福島第一原子力発電所 特定原子力施設に係る実施計画変更比較表（Ⅱ.2.5 汚染水処理設備等）

変更前	変更後	変更理由
<p>2.5 汚染水処理設備等 2.5.1 基本設計</p> <p>(中略)</p> <p>2.5.1.7 構造強度及び耐震性 2.5.1.7.1 汚染水処理設備、貯留設備（タンク等）及び関連設備（移送配管、移送ポンプ等）</p> <p>(中略)</p> <p>(2) 耐震性 <u>汚染水処理設備等を構成する機器のうち放射性物質を内包するものは、「発電用原子炉施設に関する耐震設計審査指針」のBクラス相当の設備と位置づけられる。耐震性を評価するにあたっては、「JEAC4601 原子力発電所耐震設計技術規程」等に準拠して構造強度評価を行うことを基本とするが、評価手法、評価基準について実態にあわせたものを採用する。Bクラス施設に要求される水平震度に対して耐震性を確保できない場合は、その影響について評価を行う。支持部材がない等の理由によって、耐震性に関する評価ができない設備を設置する場合においては、可撓性を有する材料を使用するなどし、耐震性を確保する。</u></p> <p>(中略)</p>	<p>2.5 汚染水処理設備等 2.5.1 基本設計</p> <p>(中略)</p> <p>2.5.1.7 構造強度及び耐震性 2.5.1.7.1 汚染水処理設備、貯留設備（タンク等）及び関連設備（移送配管、移送ポンプ等）</p> <p>(中略)</p> <p>(2) 耐震性 <u>汚染水処理設備等を構成する機器は、その安全機能の重要度、地震によって機能の喪失を起こした場合の安全上の影響（公衆への被ばく影響）や廃炉活動への影響等を考慮した上で、核燃料物質を非密封で扱う燃料加工施設や使用施設等における耐震クラス分類を参考にして適切な耐震設計上の区分を行うとともに、適切と考えられる設計用地震力に十分耐えられる設計とする。要求される地震力に対して耐震性を確保できない場合は、その影響について評価を行う。支持部材がない等の理由によって、耐震性に関する評価ができない設備を設置する場合においては、可撓性を有する材料を使用するなどし、耐震性を確保する。</u></p> <p>(中略)</p>	<p>G4北, G5エリア タンク設置に伴う 耐震性評価の記載 変更</p>

図-1 汚染水処理設備等の全体概要図 (2/2)

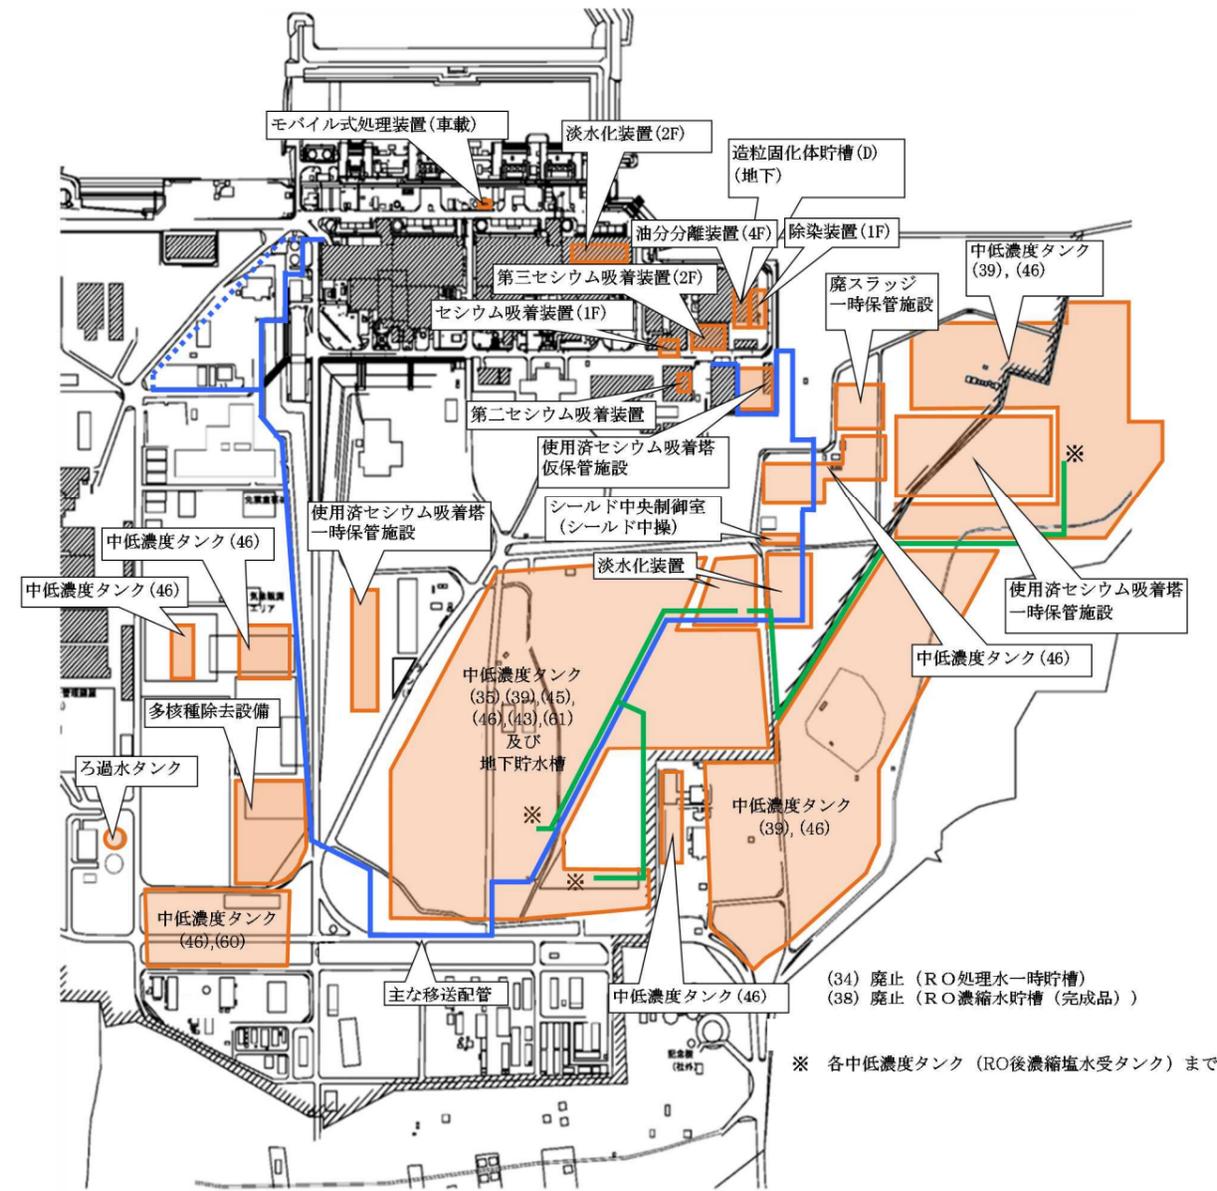
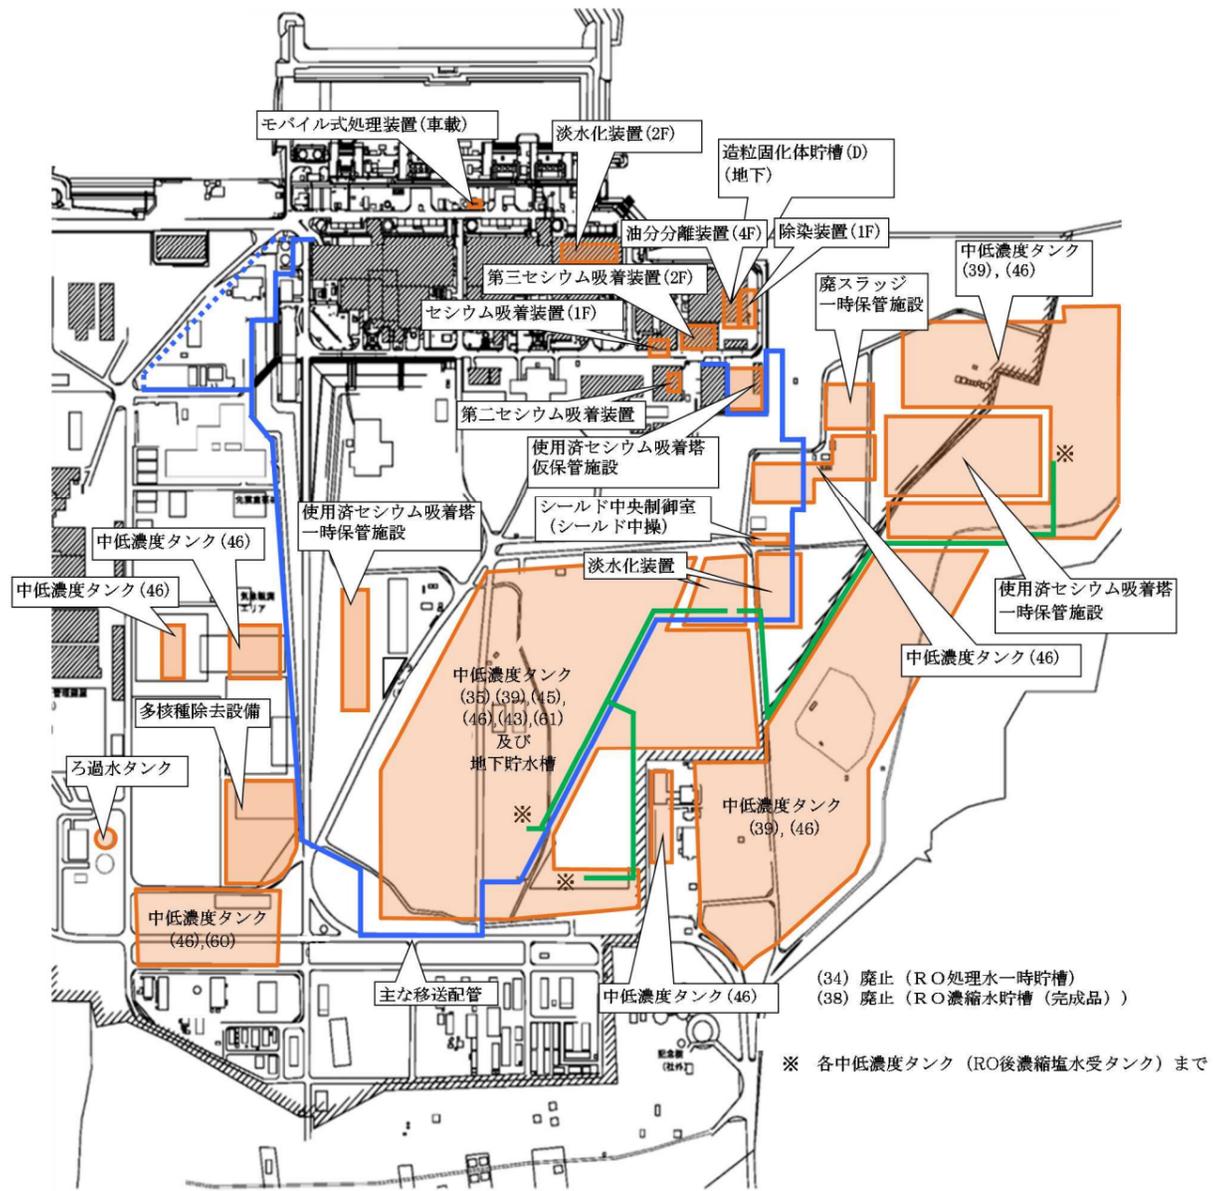
G4北, G5エリア
タンク設置に伴う
変更

タンクエリア全体図

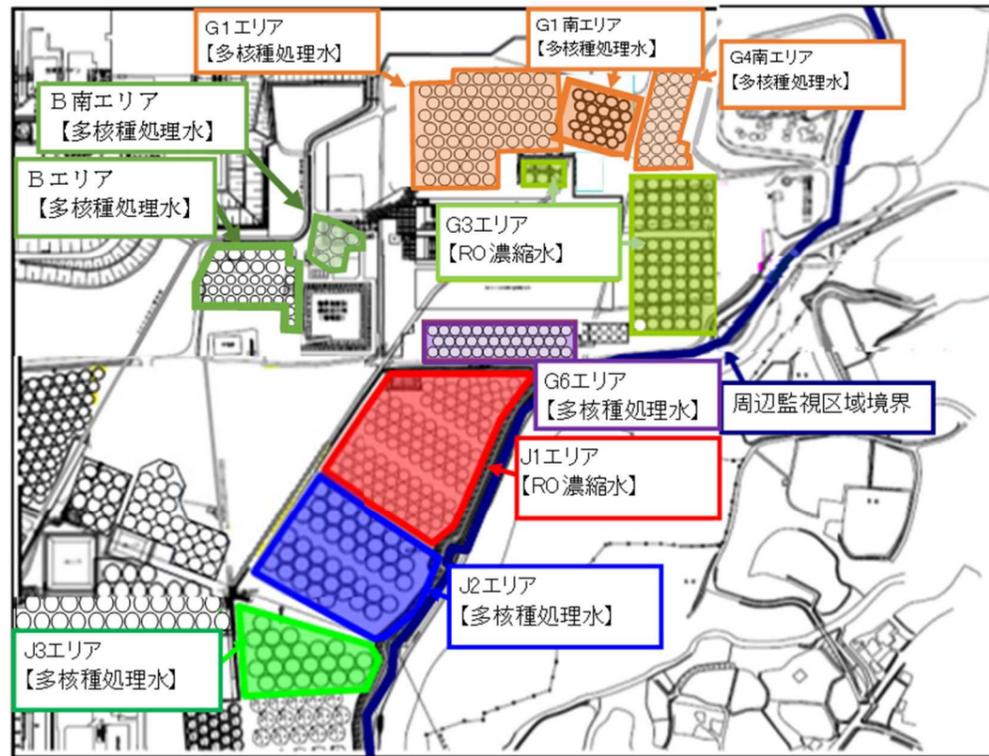
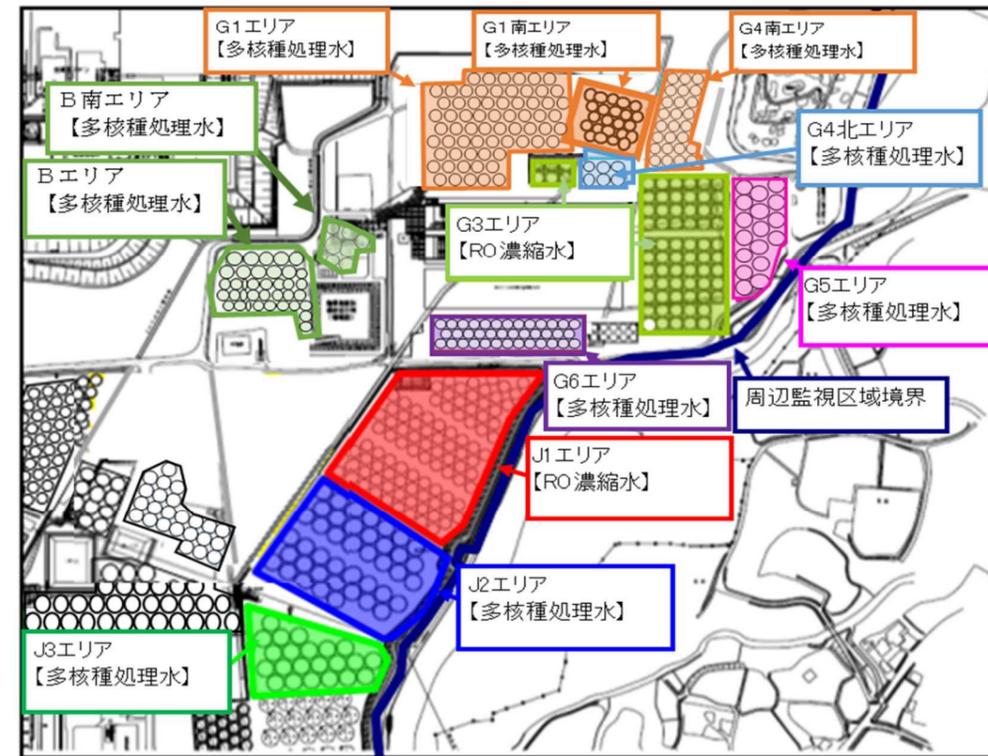
G4北, G5エリア
タンク設置に伴う変更

タンクエリア詳細図

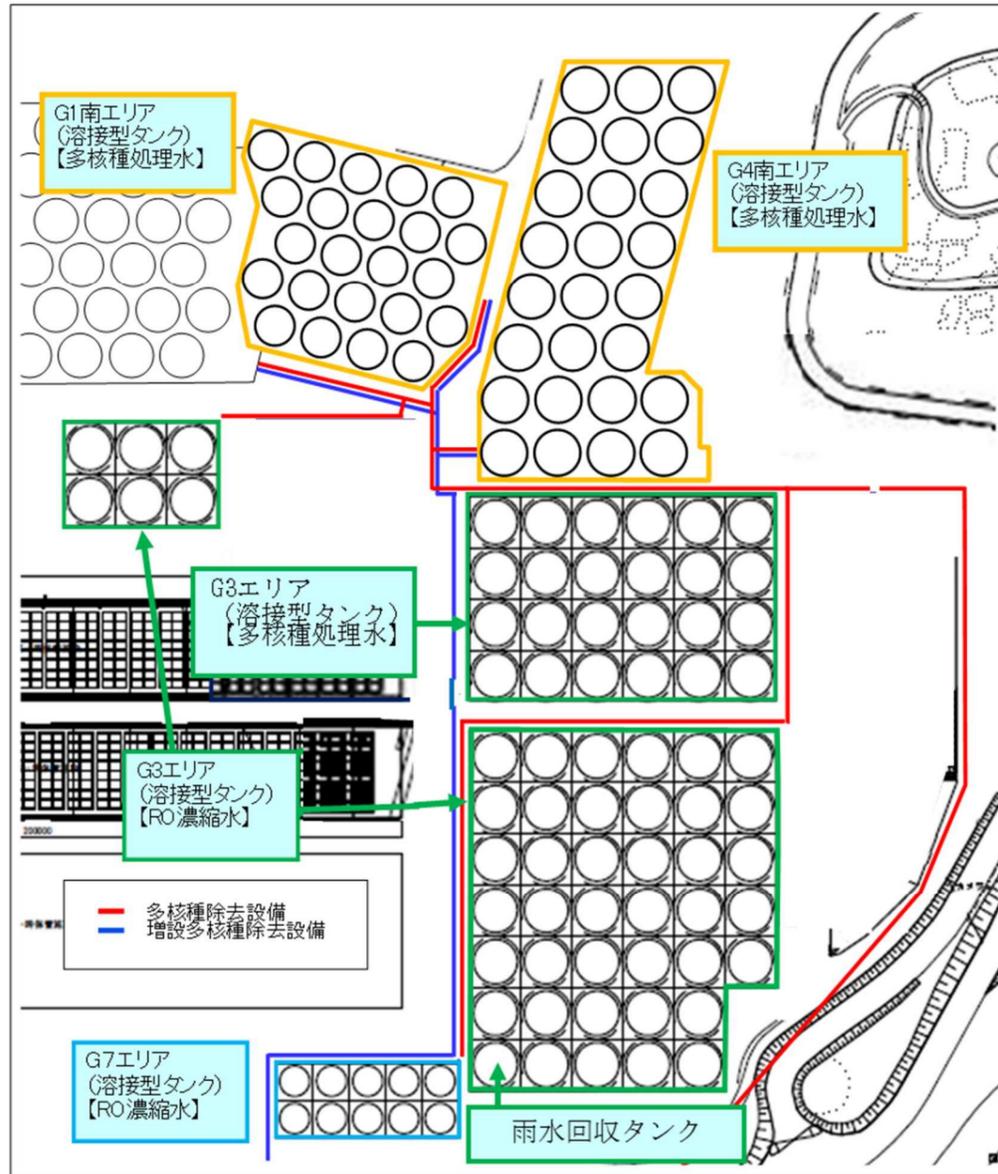
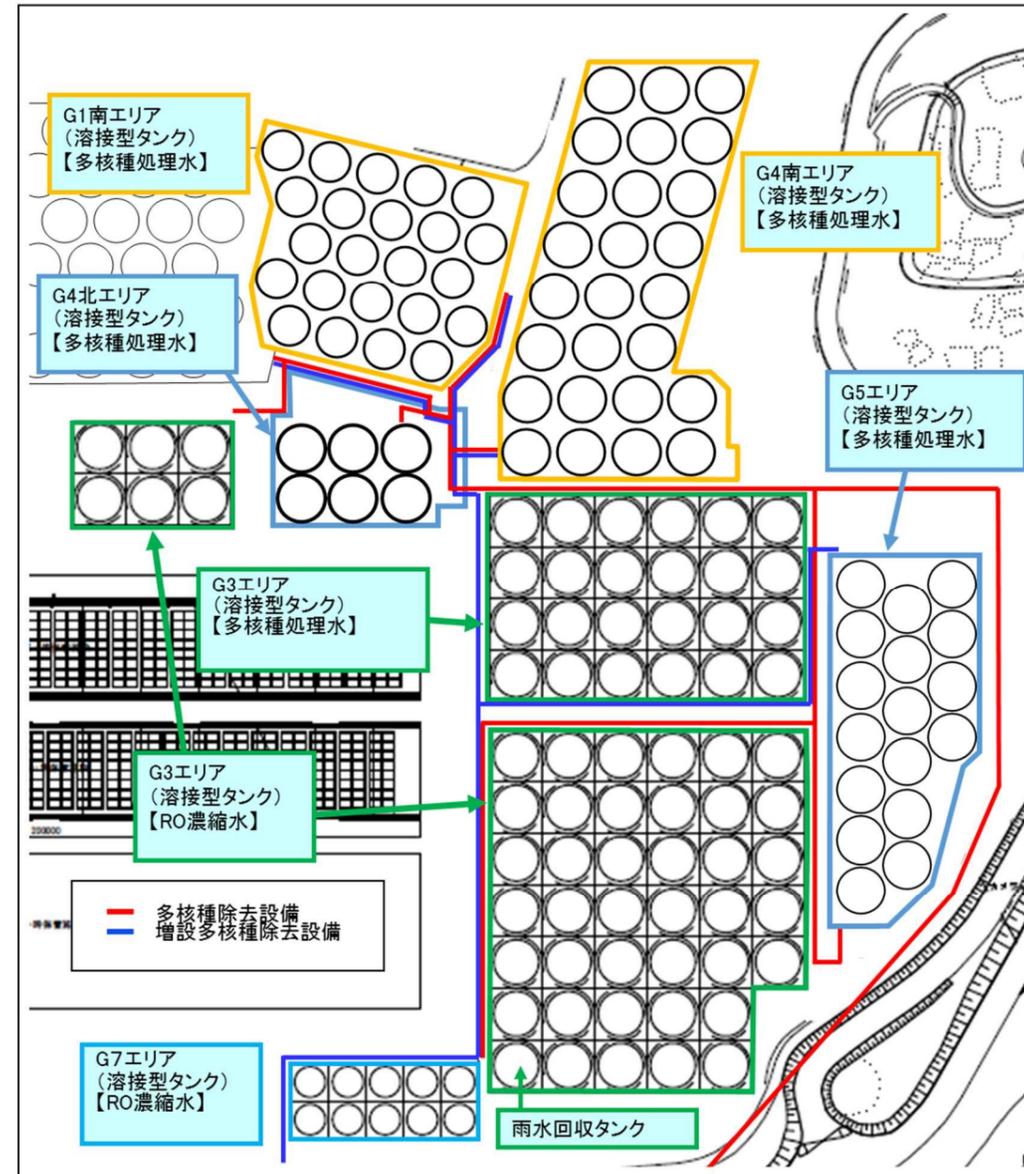
G4北, G5エリア
タンク設置に伴う変更

移送配管系統図（G1南，G6，G1，G4南，G4北，G5）

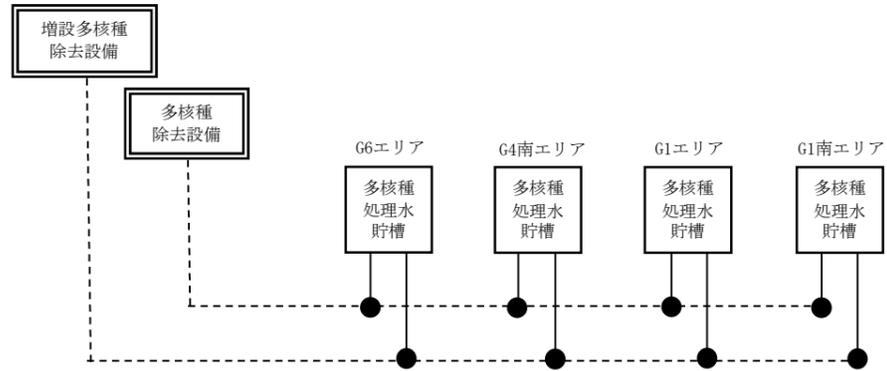
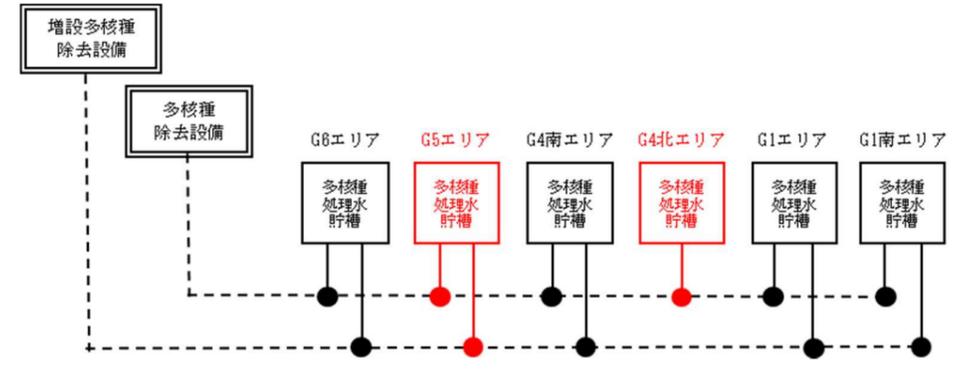
G4北，G5エリア
タンク設置に伴う変
更及び記載追加

図-1 配管概略図 (15/18)

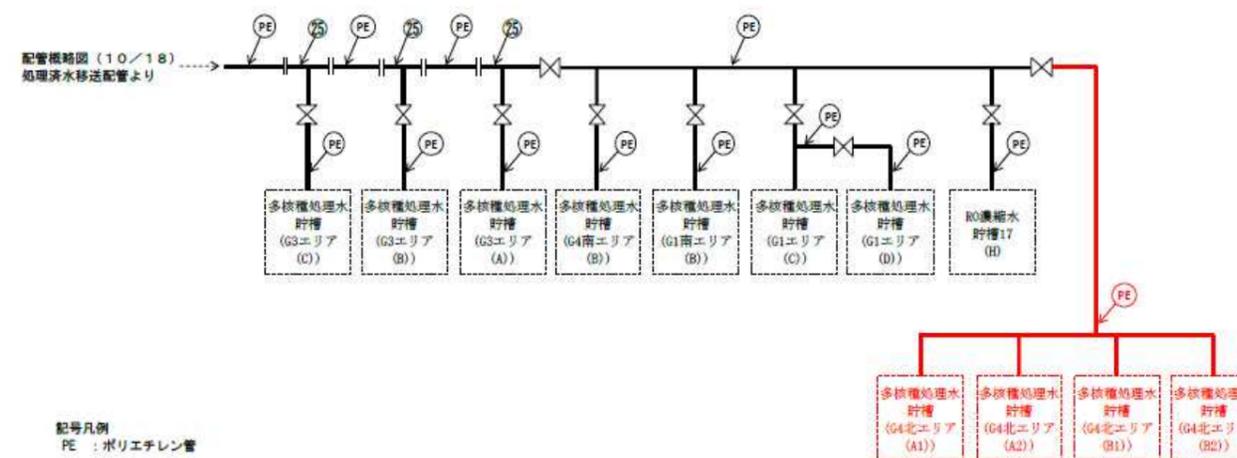
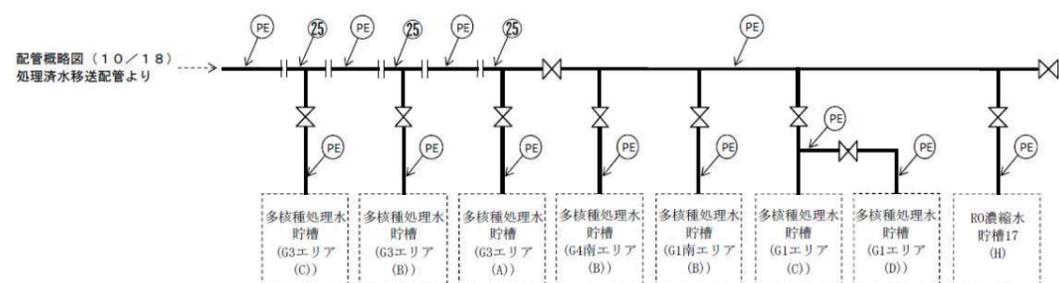
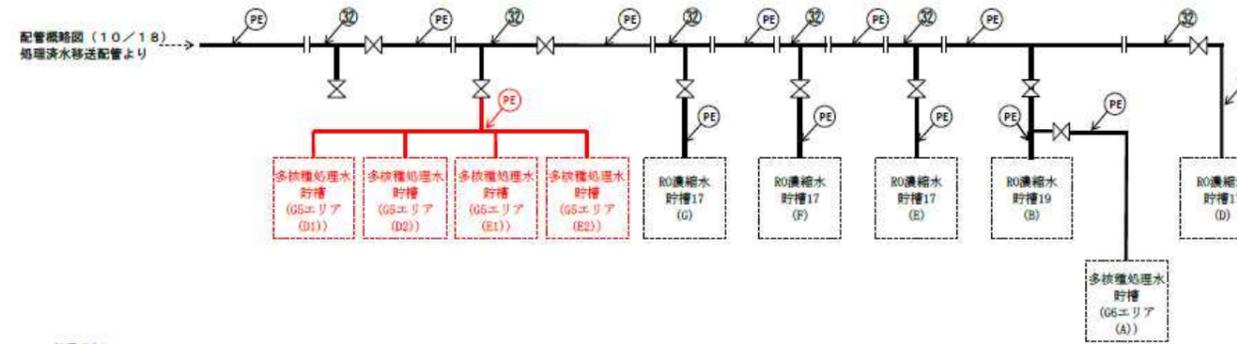
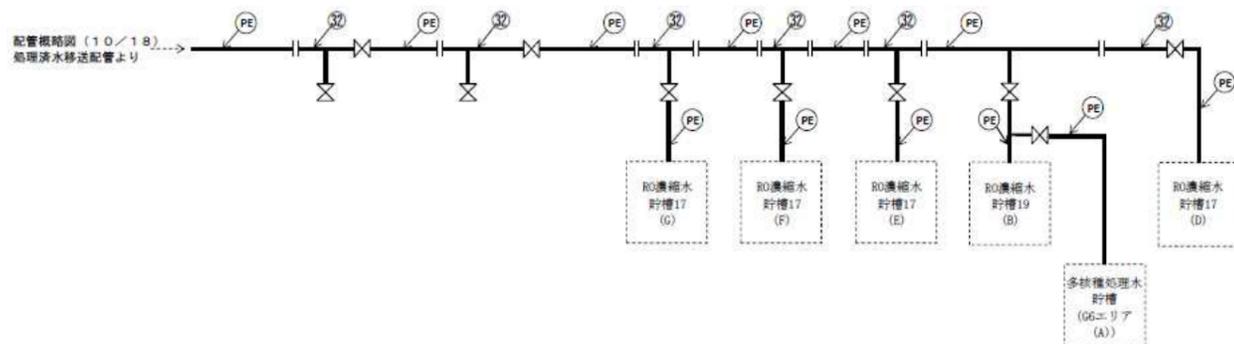
G 4 北エリアタンク設置に伴う変更

G 5 エリアタンク設置に伴う変更

図-4 配管概略図 (10/12)

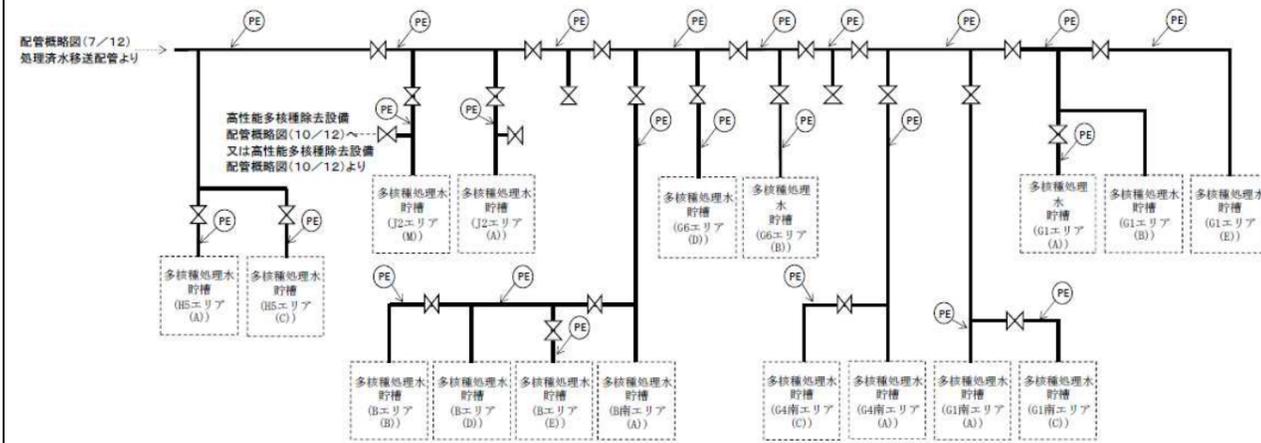
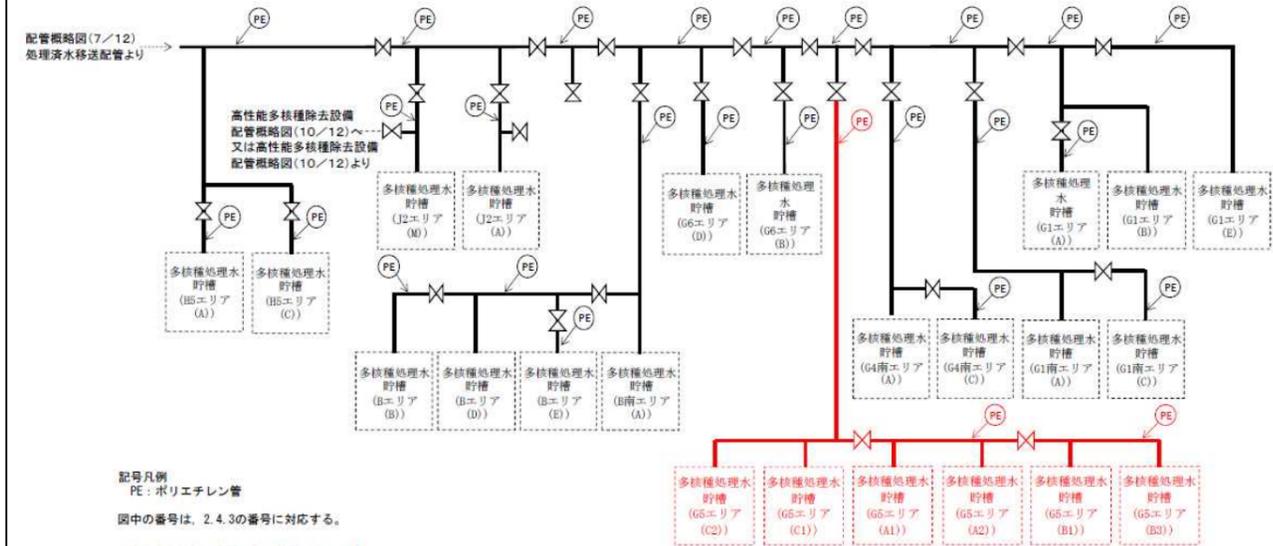
G5エリアタンク
設置に伴う変更
